**Bebauungsplan Feuerwehr Kirbachtal und Fortschreibung Flächennutzungsplan 2006
- 2021, 4. Änderung, Stadt Sachsenheim
Hier: Frühzeitige Beteiligung nach § 4 Abs. 1 BauGB
Ihr Schreiben vom 18.12.2021**

Stellungnahme zum Bebauungsplanentwurf zum **Bebauungsplanentwurf "Feuerwehr Kirbachtal"** sowie zur **4. Änderung des FNP der Stadt Sachsenheim**, gemäß § 4 Abs. 1 BauGB

Bebauungsplanverfahren „Feuerwehr Kirbachtal“, Stadt Sachsenheim, Gemarkung Spielberg

Prognostizierte Geruchsstundenhäufigkeit nach Kriterien der GIRL

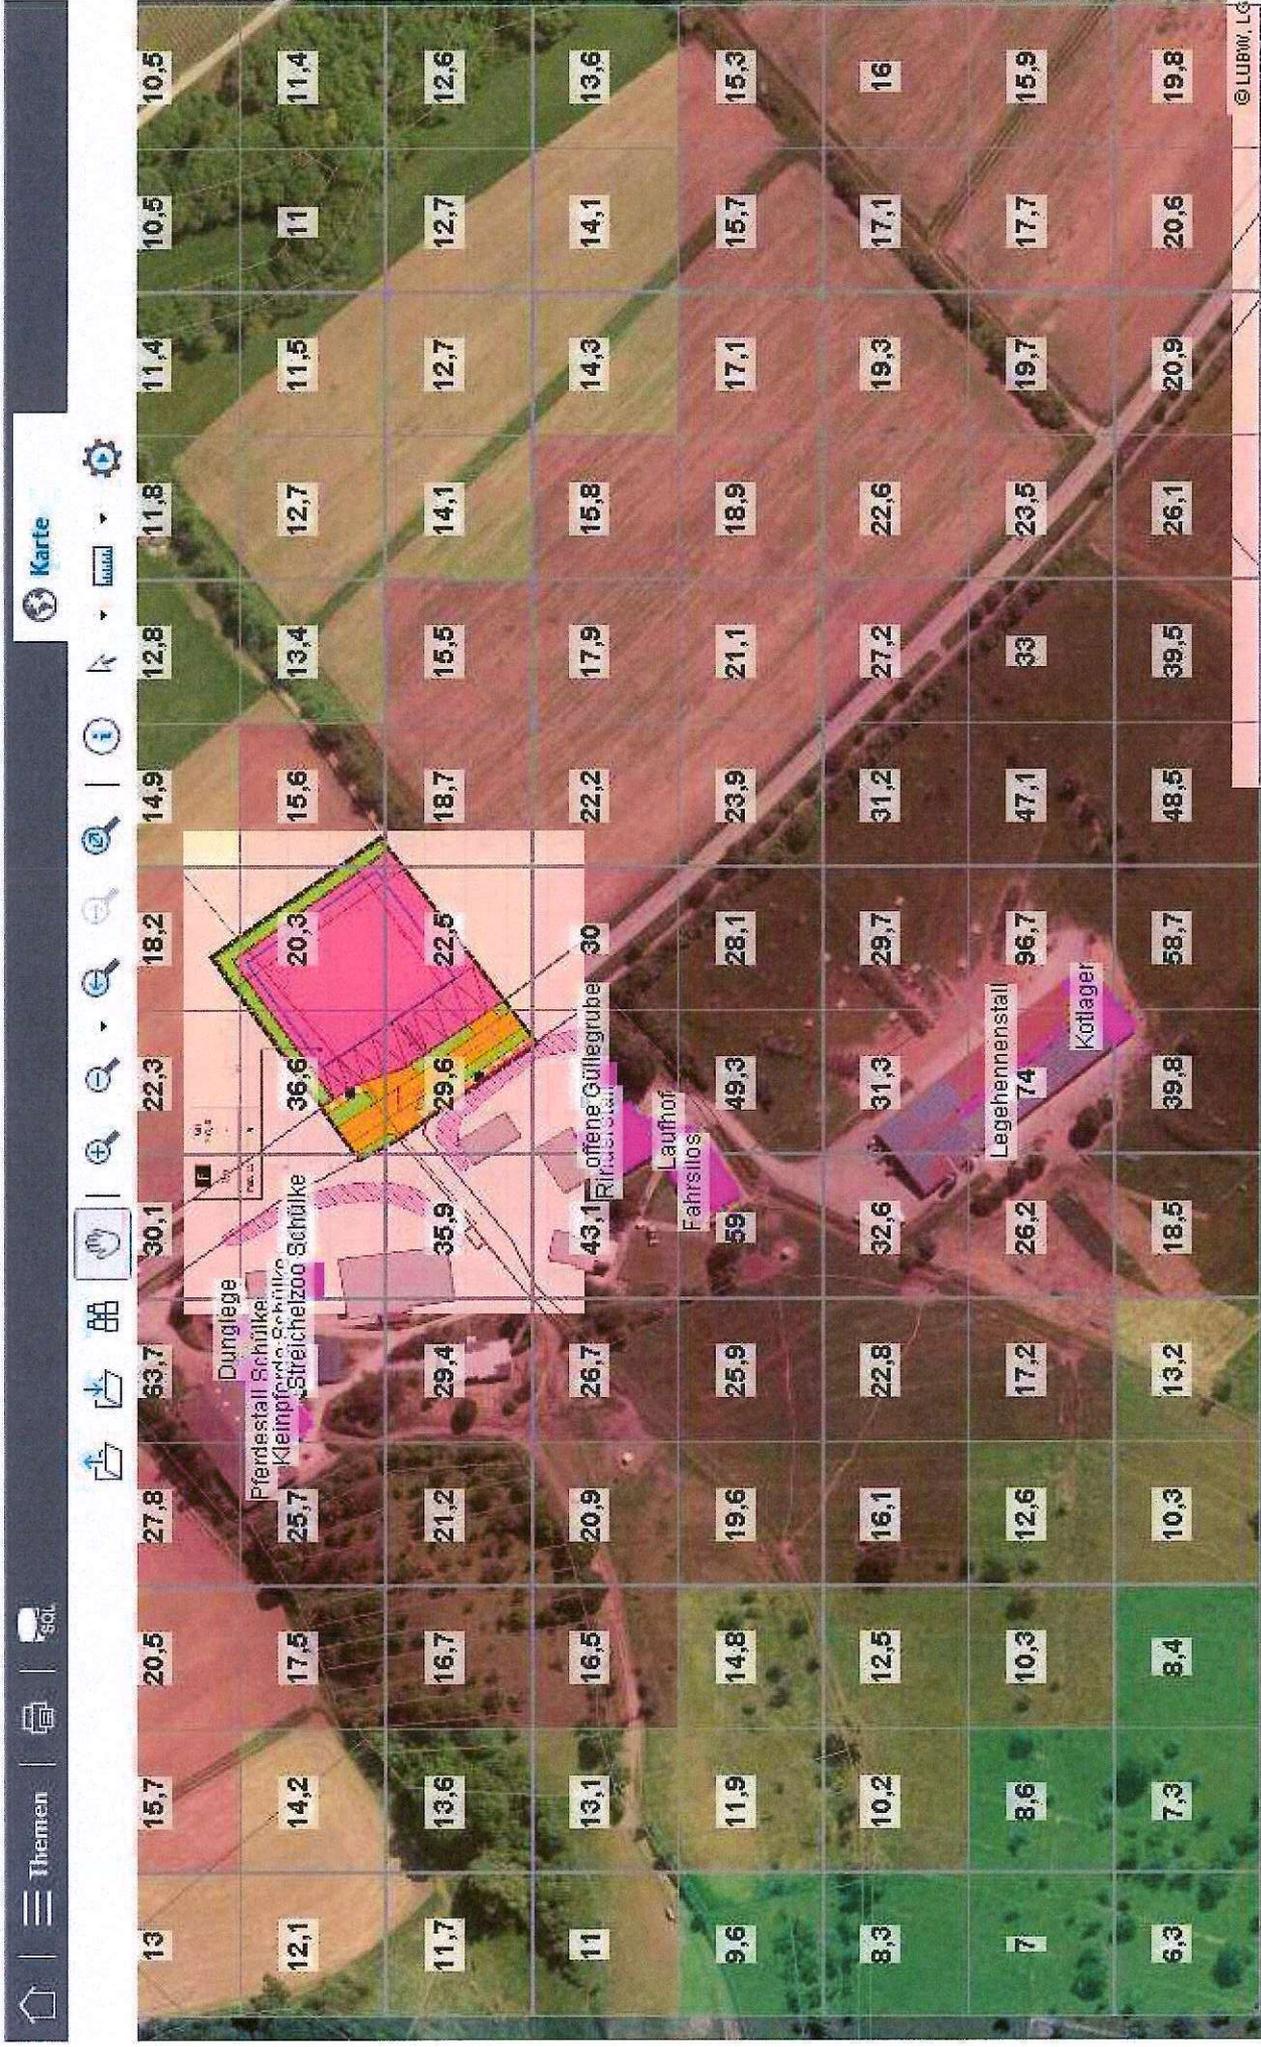
Nach den Ergebnissen der verwaltungsinternen Geruchsabschätzung werden im Bereich der geplanten Bebauungsfläche Geruchsstundenhäufigkeiten von ca. 20,3 % bis ca. 36,6 % prognostiziert (siehe Anlage 3). Diese Werte beinhalten bereits die geplante bauliche Erweiterung der Legehennenhaltung des Biolandbetriebes Kurz um weitere 6.000 Tierplätze.

Gemäß Regelungsinhalt der Geruchsimmissionsrichtlinie (GIRL) bzw. den Zweifelsfragen zur GIRL (Stand August 2017), sind für ein Gewerbegebiet mit Wohnnutzung maximal 15 % Geruchsstundenhäufigkeit zumutbar. Im Übergangsbereich zum Außenbereich bzw. bei nicht andauerndem Aufenthalt von Personen in einem Gewerbegebiet, können höhere Immissionswerte toleriert werden. Die Höhe der zumutbaren Geruchsimmissionen ist einzelfallabhängig. Der zulässige Immissionswert sollte jedoch nicht formal durch eine reine Verhältnismäßigkeitsbetrachtung von tatsächlicher Aufenthaltszeit zur Gesamtzeit (maximal 45 % Geruchsstundenhäufigkeit bzw. dreifacher Immissionswert für Gewerbegebiete mit Wohnnutzung) gebildet werden.

Im konkreten Fall bedarf die besondere Standortsituation der geplanten Bebauungsfläche einer Einzelfallbetrachtung, inwieweit hier eine höhere Geruchsimmissionsbelastung als die eines Gewerbegebietes mit Wohnnutzung (< 15 % Geruchstundehäufigkeit) zumutbar wäre. Dies ist durch ein externes Sachverständigengutachten zu belegen und durch eine entsprechende Festlegung im Bebauungsplan abzusichern. Hierbei sind auch die Weiterentwicklungsmöglichkeiten der betroffenen landwirtschaftlichen Betriebe zu berücksichtigen. Ergänzend sind Lösungsansätze zum Schutz von Weidetieren zu erarbeiten und in die Genehmigung mitaufzunehmen.
